AGRALE	ALTERAÇÃO DE ENGENHARIA INTRODUZIDA EM LINHA DE MONTAGEM	Nº 299

Código dos Produtos				
	6009.000.200.00.1			
	6009.000.203.00.5			
	6009.000.205.00.0

6009.011.125.00.7
CHICOTE ELETRICO PRINCIPAL

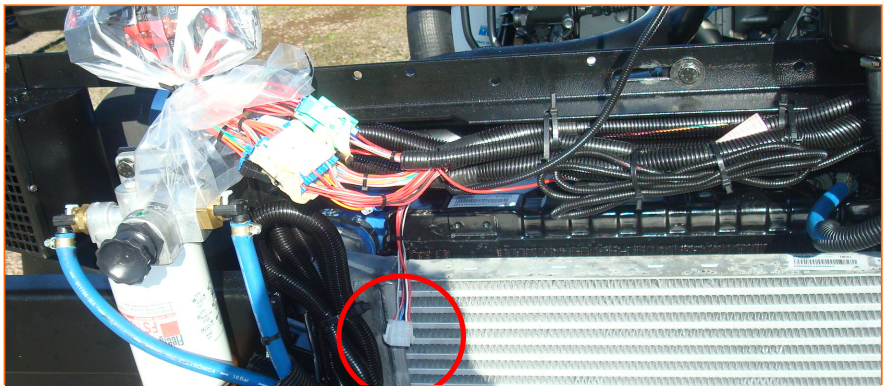
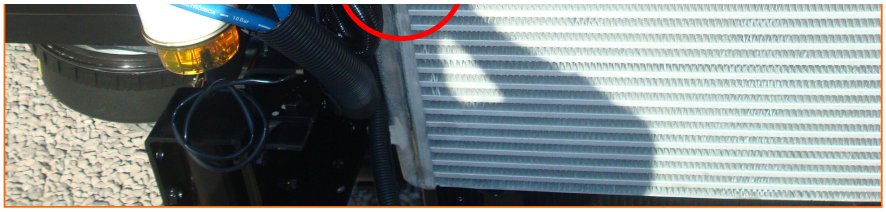
CÓDIGO	DESCRIÇÃO	QNT	ESTÁGIO	ESTOQUE				
				ESGOTAR	USADO EM OUTROS PRODUTOS	CONSERTAR	EFEITO "R"	OBSOLETOS
6009.011.111.00.7	CHICOTE ELETRICO PRINCIPAL	1	CH05	X

CÓDIGO	DESCRIÇÃO	ESTÁGIO	QNT	COMPONENTE	
				NORMAL DE LINHA	NOVO
6009.011.125.00.7	CHICOTE ELETRICO PRINCIPAL	CH05	1		X

MOTIVO/OBS: LIBERAÇÃO DE ESPERA DA TOMADA PARA REBOQUES, PARA ATENDEDER NORMA NBR 15570, ITEM 51.3
